TRIBUNALE DI CROTONE
Sezione Civile

OSSERVAZIONI ALLA RELAZIONE DEL C.T.U.

Il Consulente Tecnico di Parte
(dott. ing. Giuseppe INFUSINI)

OGGETTO: **Osservazioni** alla relazione del CTU inerente la causa civile n°592/2019 **R.G.A.C.** promossa da CONDOMINIO TORRE GIALLA (parte ricorrente) nei confronti di _____ (parte resistente), avente ad oggetto "Accertamento tecnico preventivo".

FIG. 1

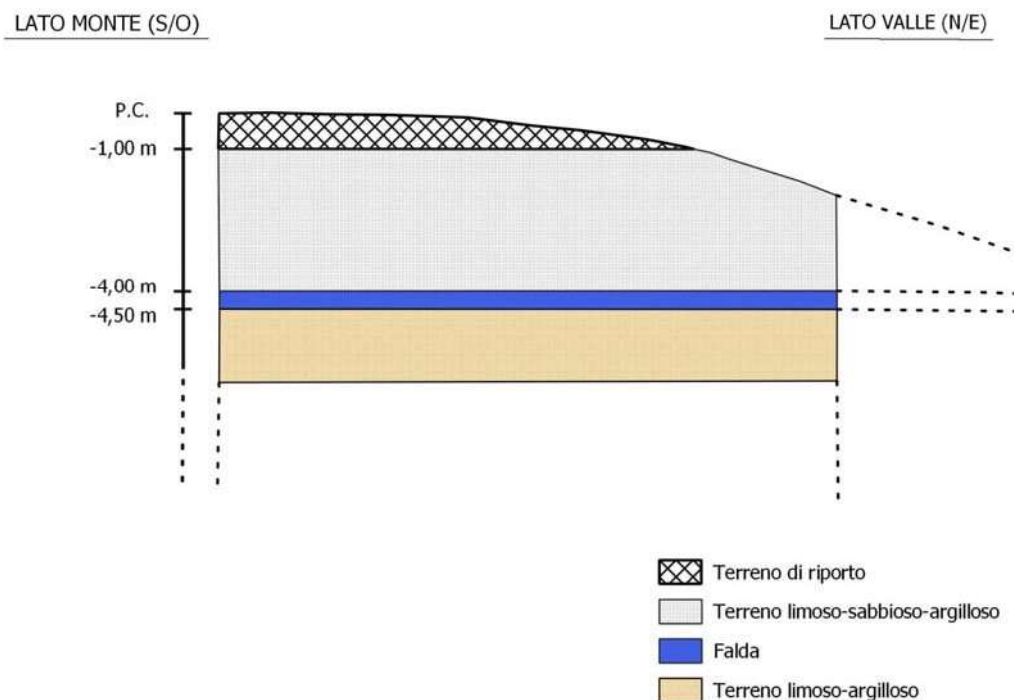
Considerando che con i lavori di scavo per la posa in opera del fabbricato sono stati asportati circa 2,00 mt di terreno superficiale (confr. Fig. 1), allo stato attuale **la profondità della falda si attesta con ragionevole certezza a circa 2,00 m di profondità rispetto al piano campagna** ed a circa 1,50 m dal piano di appoggio di plinti e travi fondali (confr. Fig. 2).

FIG. 2

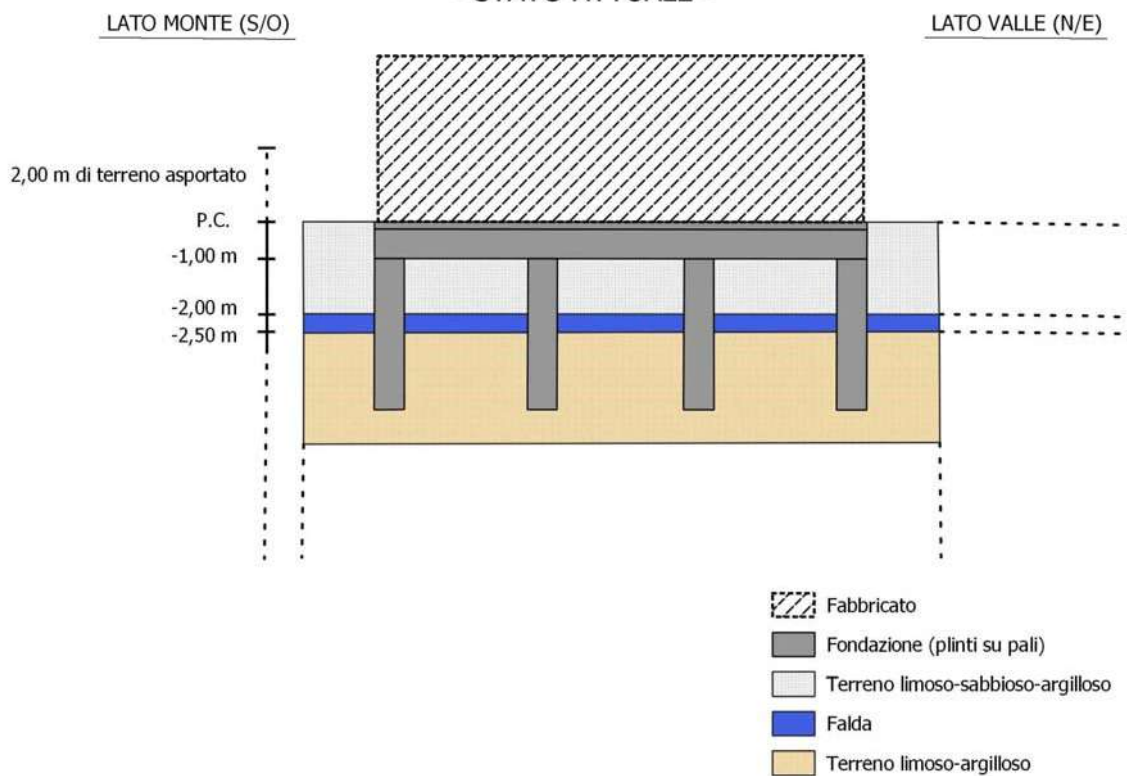
Lo spessore della falda è valutabile in 0.5 mt. Tuttavia tale spessore è variabile in base al periodo stagionale in dipendenza della quantità delle precipitazioni meteoriche che, nelle falde di tipo superficiale, ne determinano l'innalzamento o l'abbassamento della relativa quota rispetto al piano campagna.

Oltre alle oscillazioni stagionali della falda, bisogna considerare il **fenomeno della risalita delle acque per capillarità**. Esso è **facilitato dalla presenza di materiale fine** di cui è costituito lo strato soprastante la falda e, pertanto, l'acqua può raggiungere le membrature fondali del fabbricato (plinti e travi di collegamento).

La fondazione del fabbricato è stata realizzata su pali alla cui testa sono stati realizzati i plinti e relative travi di collegamento con dimensioni di 40 cm x 80 cm. Ciò perché, evidentemente, in assenza di un piano interrato, le caratteristiche geomeccaniche del terreno non consentivano una fondazione superficiale (travi rovesce a maglia chiusa).

Per limitare gli effetti delle pressioni idrostatiche sul terreno superiore e di conseguenza sulle strutture fondali del fabbricato, bisogna prevedere interventi tesi alla intercettazione della circolazione dell'acqua di falda drenandola in idonee canalizzazioni (trincea drenante ad anello) da realizzare ad una distanza non inferiore a 3,50 mt dal fabbricato lungo tutto il suo perimetro (confr. Tav. N°4 dell'All. N°2) ad una profondità variabile tra i 2,50 e 3,50 mt.

RAPPRESENTAZIONE DEL DEGRADO DELL'INTONACO E DEI DISSESTI SULLE MURATURE CON INDICAZIONE DEGLI INTERVENTI DI RISANAMENTO - PIANO TERRA (Sc. 1:100)

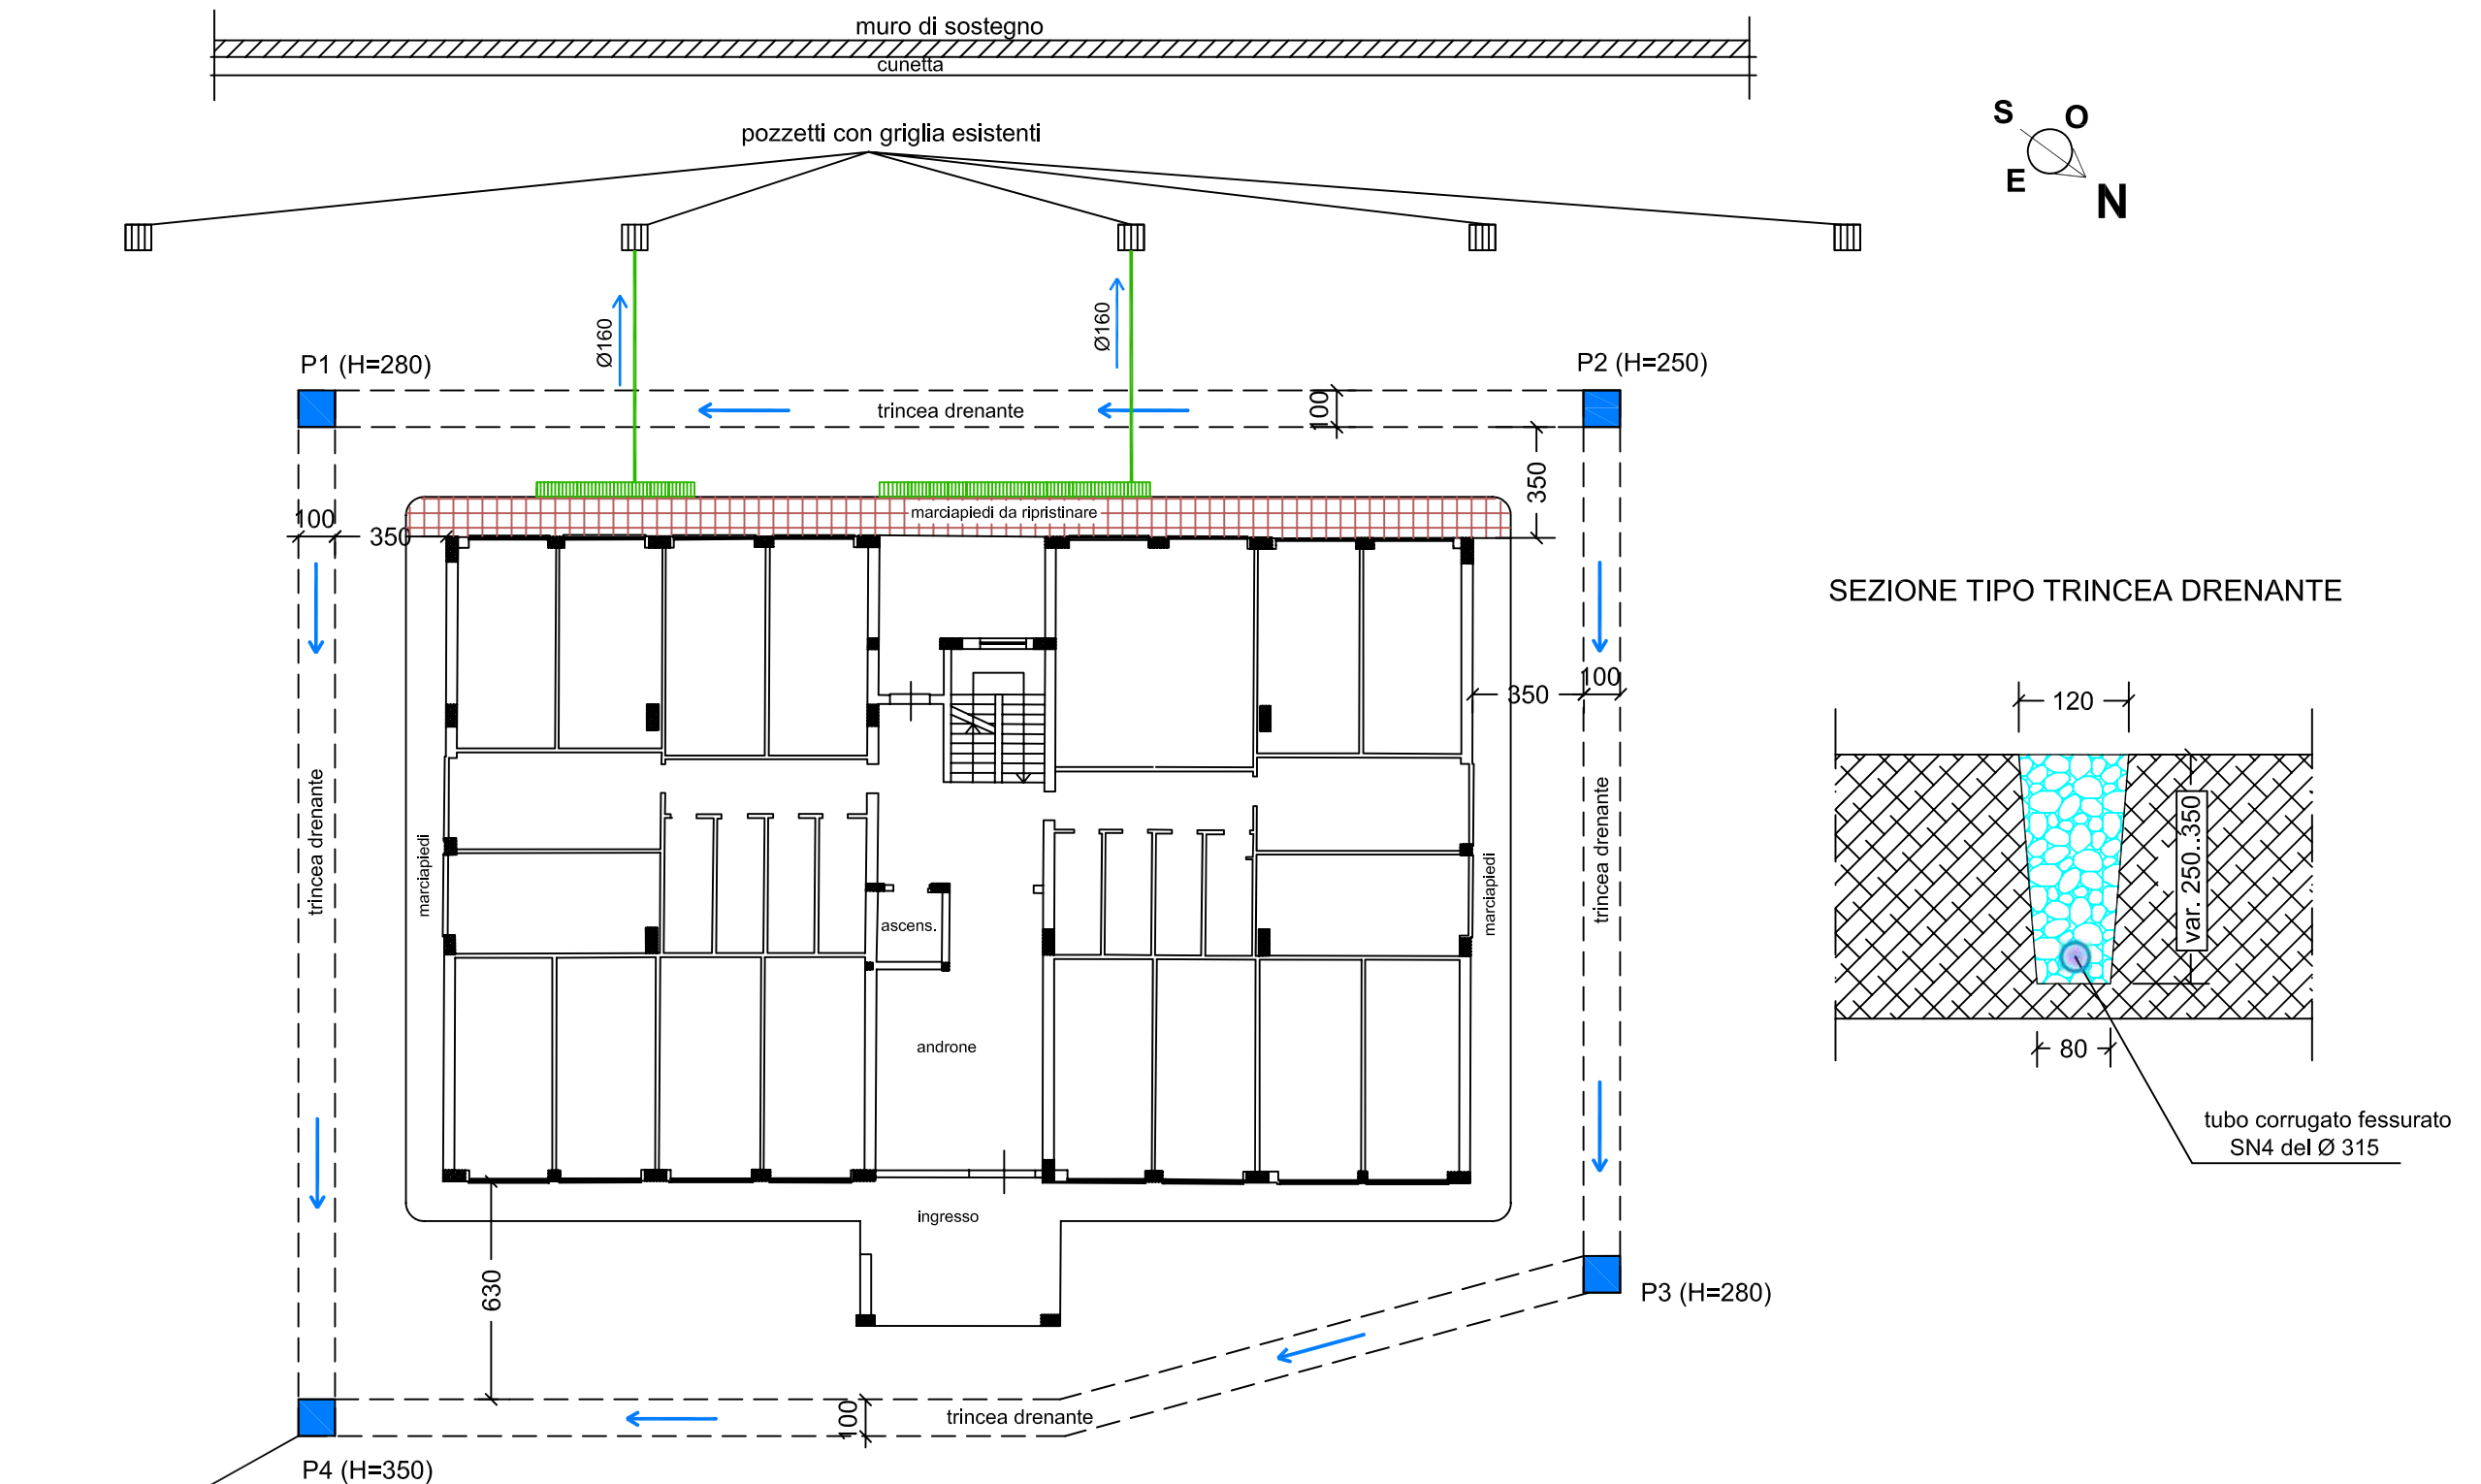
Questo fronte del fabbricato presenta le pareti esterne dei box (costituite da muratura in laterizi forati ricoperta da intonaco applicato a spruzzo), con lesioni passanti in corrispondenza delle aperture (Tav. N°3 e Foto N°8, 10, 11, 14).

- fenomeni di umidità da risalita lungo le pareti perimetrali come rappresentato nella Tav. N°3 e ciò nonostante vi siano già stati (a carico della parte resistente) **interventi di risanamento dell'intonaco** (Foto N°44, 45 e 46) e della muratura nella zona dell'architrave (Foto N°10 e 11);

Le pareti interne dell'androne del fabbricato recano ancora i segni degli interventi di risanamento dall'umidità da risalita effettuati una prima volta nel 2013 ed, in ultimo, nel 2017 come già riportato nel precedente punto A.3 (Foto N°26 e 27). Segni di degrado dell'intonaco si rilevano a carico della parte bassa del corridoio del reparto cantine oltre che ad una vistosa lesione con andamento diagonale (Tav. N°3 e Foto N°29).

In questi box si ripetono le situazioni di degrado dell'intonaco nella zona di contatto tra la muratura ed il pavimento nonché le lesioni sulla muratura esterna ed interna per come rappresentato nella Tav. N°3 e riprese nelle Foto N°20, 21, 46, 15, 16, 17).

SEZIONE TIPO TRINCEA DRENANTE

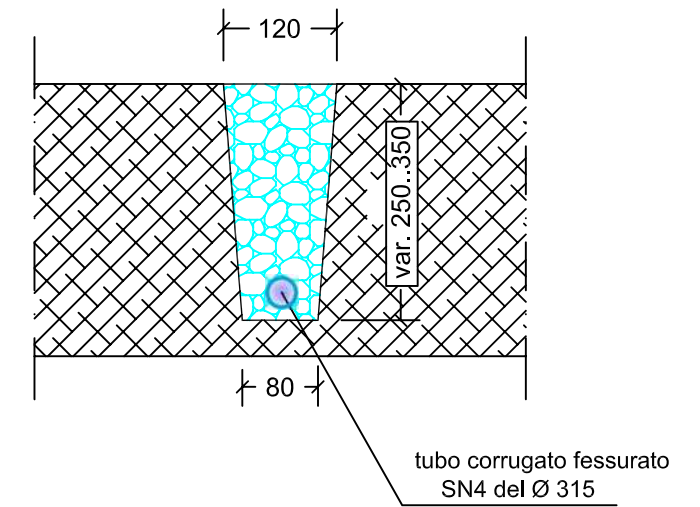
- A) interventi finalizzati al drenaggio ed al convogliamento delle acque sotterranee e superficiali conseguenti alle motivazioni illustrate al paragrafo N°4 (trincea drenante ad anello), rappresentati nell'elaborato progettuale di Tav. N°4 dell'All. N°2;

- N. B: - sul fondo della trincea disporre tubo drenante corrugato Ø 315 SN4
- la parte superiore della trincea va chiusa con strato di calcestruzzo a q.li 3,00 con rete elettrosaldata del Ø6 maglia 20x20 (spessore cm 15) con soprastante pavimentazione bituminosa (spessore cm 7)
 - nel pozzetto P4 dovranno essere installate due elettropompe ad azionamento separato, con dispositivi di sicurezza e di rilevamento del livello di acqua; il collegamento elettrico dovrà essere effettuato con linea preferenziale inserita nel quadro generale del fabbricato
 - il pozzetto P4 dovrà essere dotato di fondo per la raccolta delle acque, a quota più bassa rispetto a quella della trincea confluyente
 - la tubazione di scarico dovrà confluire nel pozzetto delle acque bianche presente nell'area

Foto N°37 - Vista del ristagno dell'acqua di precipitazione sul piazzale a monte del fabbricato (fronte Sud)

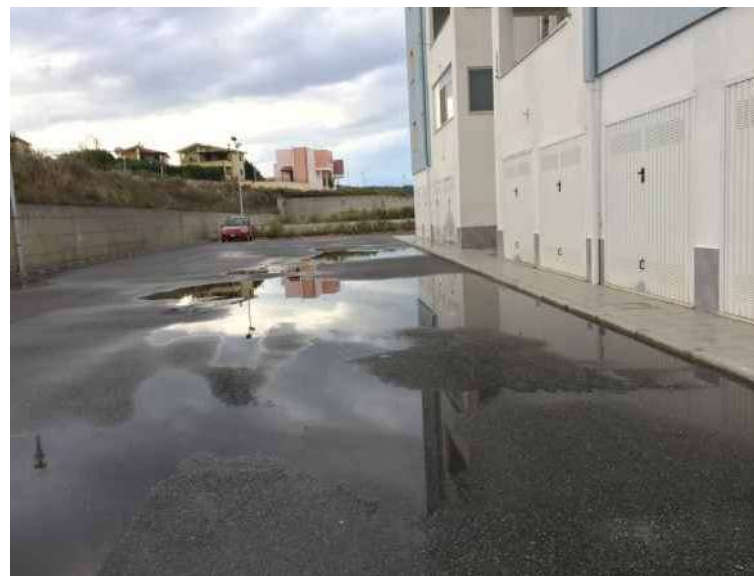
La pavimentazione del piazzale, costituita da conglomerato bituminoso, presenta evidenti incomplanarità ed errate pendenze che non permettono la confluenza delle acque superficiali verso i pozzetti dotati di griglia (caditoie). In particolare si evince un ristagno di acqua in zone prossime ai box (Foto N°37, 38, 39, 40).

- B) interventi idonei a raccogliere le acque piovane del piazzale a monte del fabbricato e che ristagnano nei punti indicati al punto A.2 del paragrafo N°3, a mezzo di caditoie rappresentate nelle Tav. N°3 e 4 dell'All. N°2, in alternativa alla più onerosa riformazione delle pendenze del piazzale;

Foto N°41 - Foto relativa alla fase di sostituzione del serbatoio idrico interrato (2017). Si può notare che le travi fondali di collegamento dei plinti sono a contatto diretto le argille

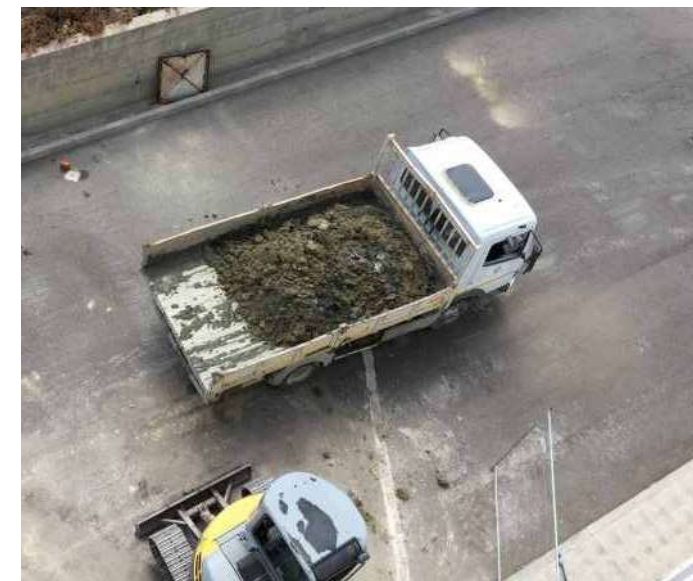
Il fenomeno, dunque, è ascrivibile a cedimenti differenziati dovuti all'escavazione effettuata per la rimozione del preesistente serbatoio (Foto N°41 e 42) ed alla presenza di acqua di infiltrazione. Dalla Foto N°9 si può notare come il pavimento del marciapiedi sia dissestato in direzione del punto interessato a seguito della infiltrazione delle acque superficiali nella zona in cui era presente il vecchio serbatoio idrico.

Come si evince osservando la Foto N°41, ritratta durante le fasi di rimozione del citato serbatoio avvenuta nel giugno 2017 (foto prodotta con il n°8 anche dal CTU ma per altra motivazione), le strutture fondali sono a diretto contatto con terreno di natura argillosa. La presenza di acqua dovuta alle infiltrazioni esterne che si concentrano proprio di fronte ai box per le errate pendenze del piazzale, nonché quelle derivanti dalla perdita della tubazione fognaria nel periodo precedente alla sua riparazione (circostanza rilevata anche dal CTU), ha reso possibile il verificarsi dei fenomeni di rigonfiamento del terreno argilloso e di ritiro una volta che l'acqua è stata emunta.
